Datum 20210228
Länsstyrelsen Östergötland
ostergotland@lansstyrelsen.se

Yttrande över ansökan om tillstånd för vindkraft på fastigheten Östkind's häradssallmänning S:1 i Norrköpings kommun (projektnamn Morkulleberget)

Diarienummer 551-6715-19

Utsnitt från kommunens vindkraftsplan och riksintresse för vindbruk (skratterat i lila).

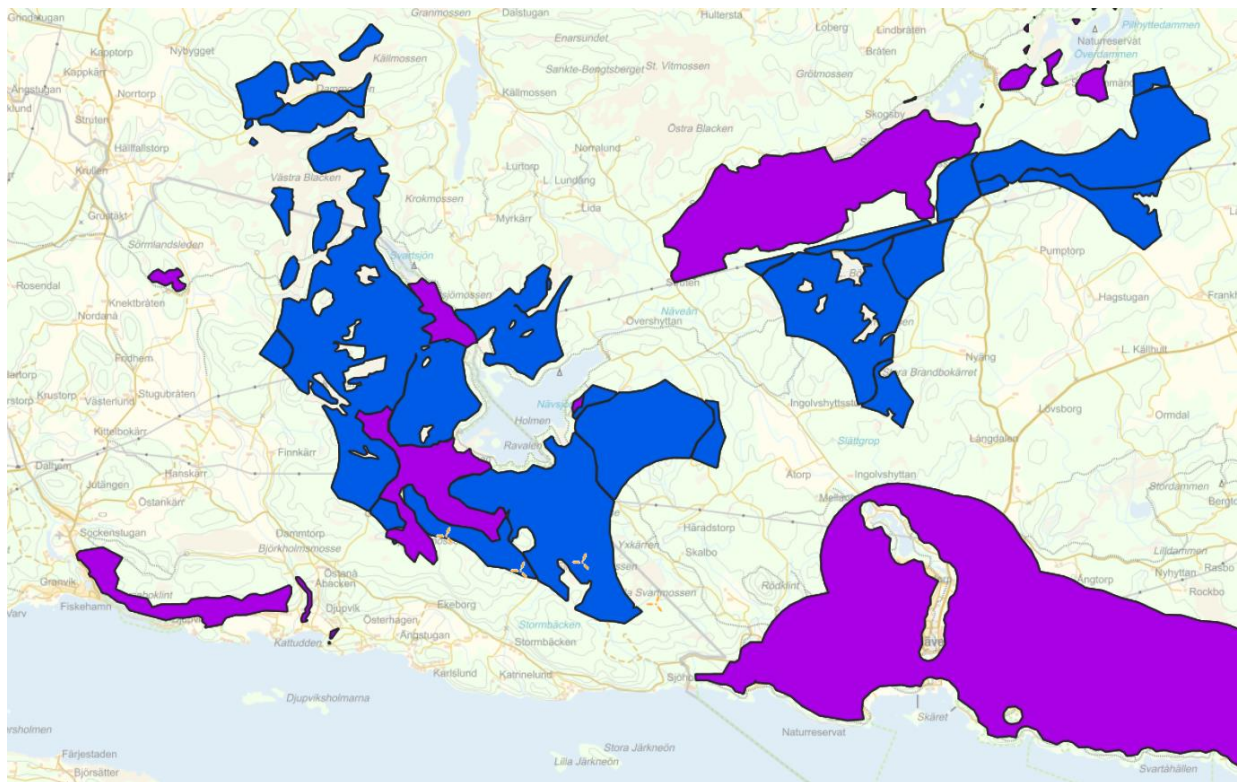
Kartorna som anvisar att Morkulleberget kan vara lämplig för vindkraftsetablering är inte kontrollerade mot fågelförekomst på platsen.

Fågelsträckskarta. Från FiNK. Rödskräfferat område är möjligt område för landsträckande fåglar mot sydväst. Väder och vind påverkar var fåglarna sträcker.

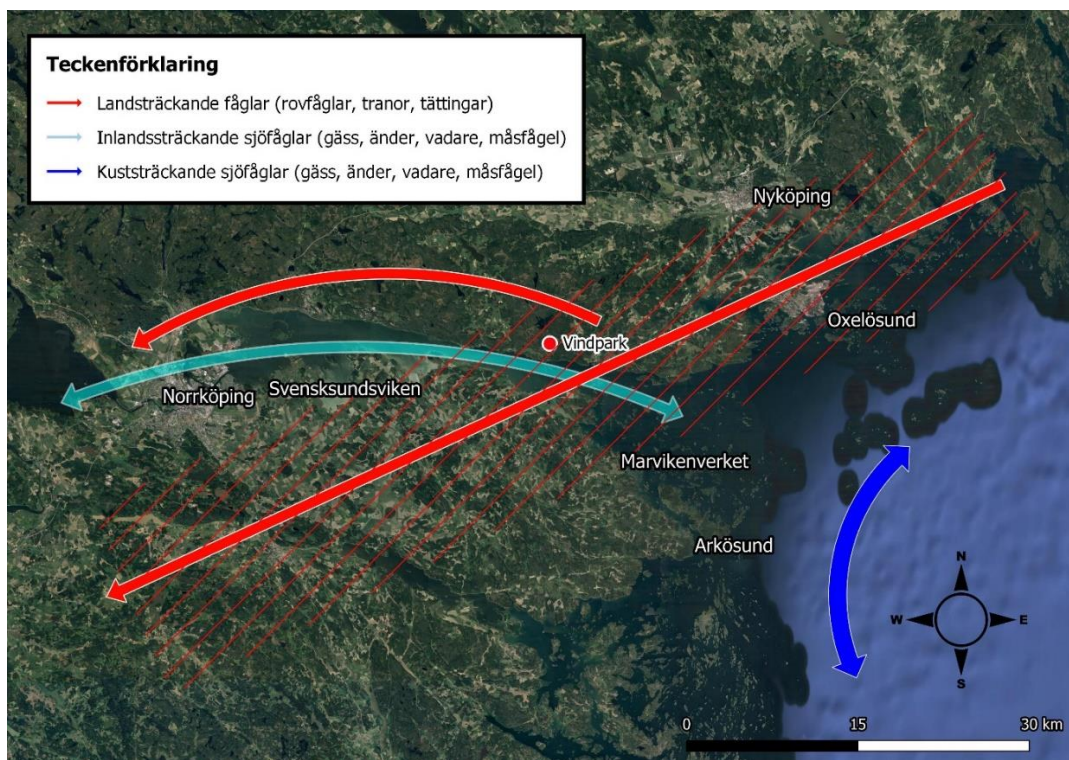
Det planerade vindkraftsområdet ligger mycket olämpligt i de olika sträckområdena. Riskerna är stora för vindkraftskollisioner samt barriäreffekter.

Natura 2000-områdena Bråvikens yttre, Södra Bråviken och Svensksundsviken har bildats på grund av att fågellivet är mycket rikt, framför allt under vår- och höststräcket. Naturskyddsföreningen anser att flygvägarna mellan områdena också behöver skyddas. Att bygga vindkraftverk på Morkulleberget strider mot syftet med Natura 2000-områdena.
